OGGETTO: art. 27-bis D.Lgs. 152/2006, art. 15 L.R. 4/2018. RENEWABLE ADVENTURE 2 SRL - Istanza di avvio del procedimento unico di Valutazione di Impatto Ambientale per il progetto fotovoltaico denominato “TRESIGALLO 3” situato nel comune di Tresignana (FE).

RICHIESTA INTEGRAZIONI (art. 27-bis D.Lgs. 152/06, art. 18 L.R. 4/18)

Si rimanda al documento “**2.13-PDRT Preventivo di connessione STMG_rev.01**” allegato alla presente nota in cui è possibile visionare i seguenti elaborati di e-Distribuzione:

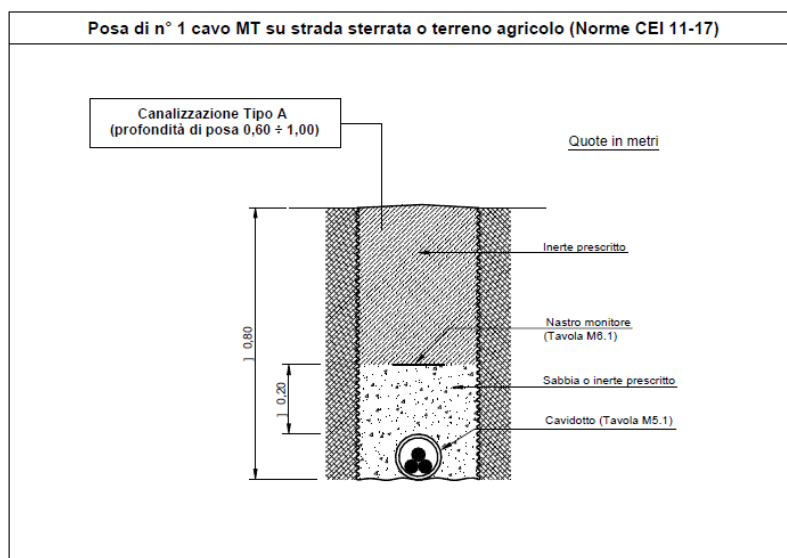
11) presentare la validazione del contratto con e-distribuzione per le linee di connessione

- Preventivo di Connessione (STMG);
- Voltura Preventivo di Connessione;
- Comunicazione Esito Positivo voltura;
- Accettazione Preventivo di Connessione (STMG);
- Versamento Accettazione Preventivo di Connessione;
- Validazione Progetto Definitivo e-Distribuzione.
